国道 159 号（浅野川大橋～東山～山の上）交通安全対策協議会 第 1 回協議会 第 1 回幹事会報告（概要）

【交差点の横断方法に対する指摘（イメージ）】

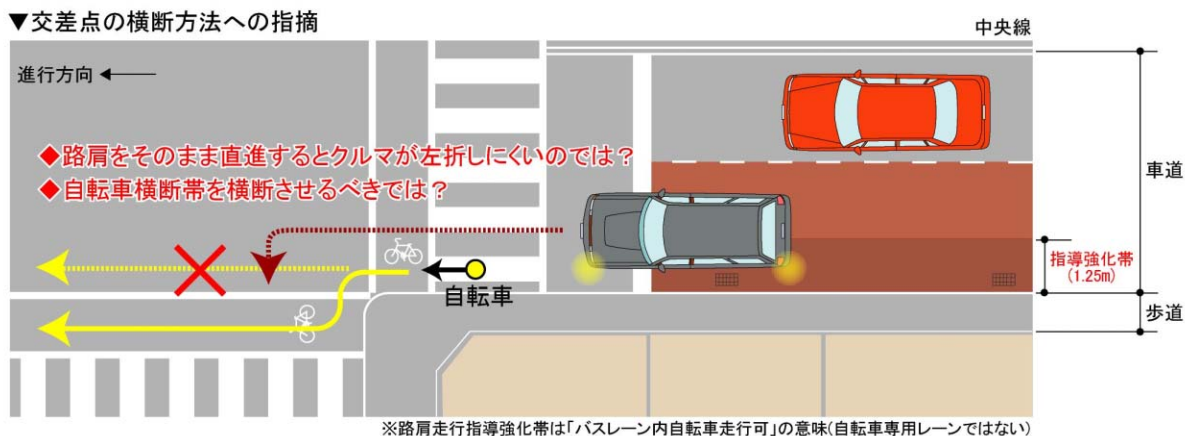
- ・「自転車がバスレーン左端を走行し、そのまま直進して交差点を横断すると、左折しようとする車が左折しにくいのではないか」という指摘があった。
- ・一方、「横断歩道の横にある自転車横断帯を走行するべき」という意見もあり、事務局で対策を検討することとなった（対策案については「資料－7」を参照）。

【浅野川→東山交差点間の路肩】

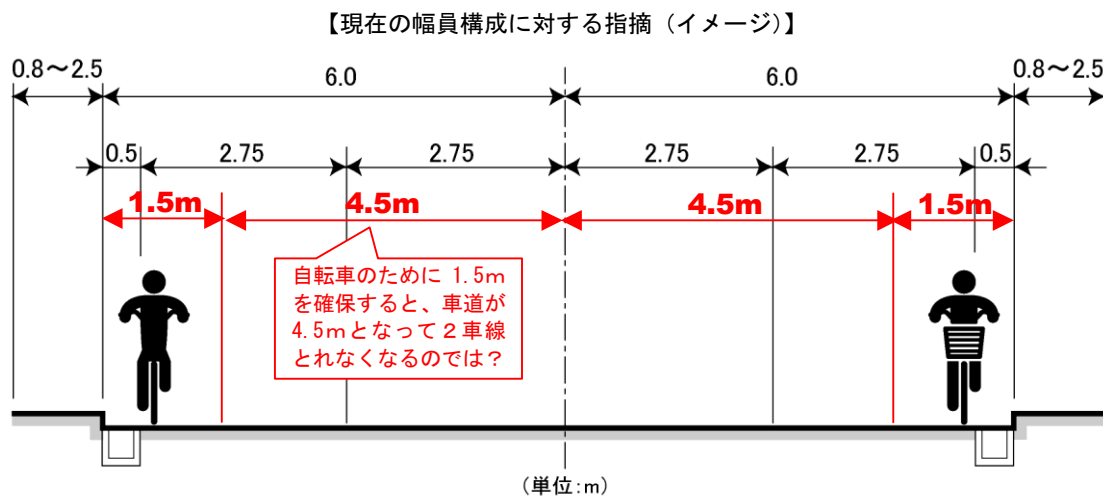
- ・さらに、「東山交差点では、浅野川方面から左折する車が多く、朝は渋滞していることから、自転車が路肩を走るスペースがないのではないか」という指摘があった。このような場所は、現地の実情を調査した上で、歩道が広い場合は自転車通行化の指定についての検討も必要となる。
